INSPECTION DES INSTALLATIONS CLASSÉES

RAPPORT DE LA VISITE D'INSPECTION DU 10/06/21

SCIERIE GAITÉY

Commune : POUILLY-EN-AUXOIS (21320)

Grille du bassin de décantation avant envoi des eaux pluviales vers le bassin d'orage et de confinement

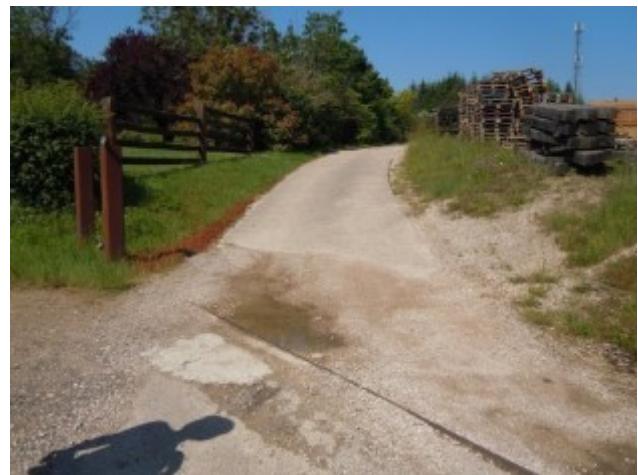
7.5.5.1 (APAE)	<p><u>Bassin de confinement et d'orage</u></p> <p>Les réseaux d'assainissement susceptibles de recueillir l'ensemble des eaux polluées lors d'un accident ou d'un incendie (y compris les eaux d'extinction et de refroidissement) sont raccordés à un bassin de confinement étanche aux produits collectés et d'une capacité minimum de 240 m³ avant rejet vers le milieu naturel. La vidange suivra les principes imposés par le</p>	Non-conformité majeure n°6 et Demande de compléments n°7	<p>Une étude relative à la gestion des eaux pluviales et au confinement des eaux d'extinction d'incendie a été réalisée par le bureau d'études IRH Ingénieur Conseil le 10/04/15 (Rapport ETU15002 -rev1).</p> <p>Cette étude conclut à la nécessité de mettre en place un bassin d'orage et de confinement d'une capacité de stockage de 290 m³.</p>

Article	Prescription contrôlée	Constats	Commentaire
	<p>chapitre 4.3.11 traitant des eaux pluviales susceptibles d'être polluées.</p> <p>Le premier flot des eaux pluviales susceptibles d'être polluées par lessivage des toitures, sols, aires de stockage, est collecté dans un bassin de confinement d'une capacité minimum de 100 m³ , équipé d'un séparateur d'hydrocarbures.</p> <p>Ces deux bassins peuvent être confondus auquel cas leur capacité tient compte à la fois du volume des eaux de pluie et d'extinction d'un incendie majeur sur le site.</p> <p>Ils sont maintenus en temps normal au niveau permettant une pleine capacité d'utilisation. Les organes de commande nécessaires à leur mise en service doivent pouvoir être actionnés en toute circonstance.</p>	<p>et</p> <p>Observation n°2</p>	<p>La construction d'un bassin d'orage et de confinement a été réalisée courant 2015.</p> <p><u>Non-conformité majeure n°6:</u></p> <p>Les inspecteurs ont constaté que le bassin d'orage et de confinement n'est pas équipé d'un séparateur d'hydrocarbures.</p> <p>Cette non-conformité (absence de séparateur d'hydrocarbures) avait déjà été constatée lors de la visite d'inspection du 27 juin 2013.</p> <p>Lors de la visite, les inspecteurs ont constaté la présence d'eau dans le bassin d'orage et de confinement (quantité difficile à apprécier). Selon l'exploitant, ce bassin serait vidangé une fois par an.</p> <p><u>Demande de compléments n°7 :</u></p> <p>L'exploitant devra justifier que le volume disponible, en toutes circonstances, dans le bassin d'orage et de confinement est suffisant (au minimum 290 m³).</p> <p>Les inspecteurs ont également examiné l'organe de commande (vanne manuelle) permettant d'obturer la sortie du bassin .</p> <p><u>Observation n°2 :</u></p> <p>L'exploitant veillera à entretenir (débroussailler) la zone permettant d'accéder à la vanne manuelle. Par ailleurs, les inspecteurs ont noté l'absence de signalisation permettant de connaître la position de la vanne (ouverte / fermée).</p>

Hangar de stockage construit en 2019 (surface au sol de 1 000 m²)

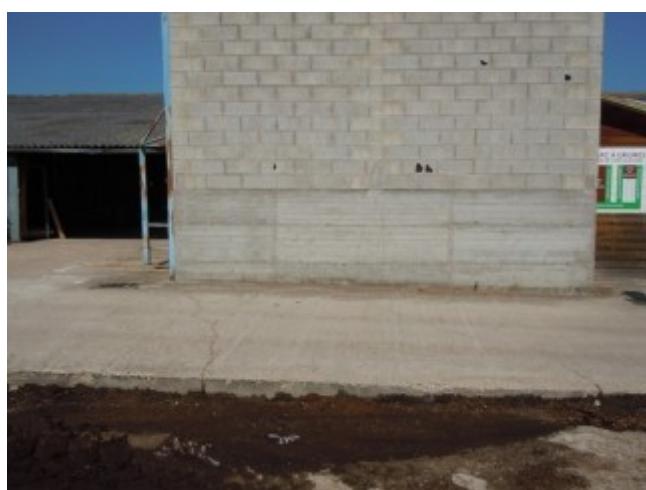
1.6.1 (APAE)	<p><u>Porter à connaissance</u></p> <p>Toute modification apportée par le demandeur aux installations, à leur mode d'utilisation ou à leur voisinage, et de nature à entraîner un changement notable des éléments du dossier de demande d'autorisation, est portée, <u>avant sa réalisation</u>, à la connaissance du Préfet avec tous les éléments d'appréciation.</p>	Non-conformité n°1	<p>L'exploitant a construit un bâtiment administratif et commercial en janvier 2012 et un hangar de stockage en 2019 sans avoir porté ces modifications à la connaissance du Préfet.</p>
Prévention des ressources en eaux et milieux aquatiques
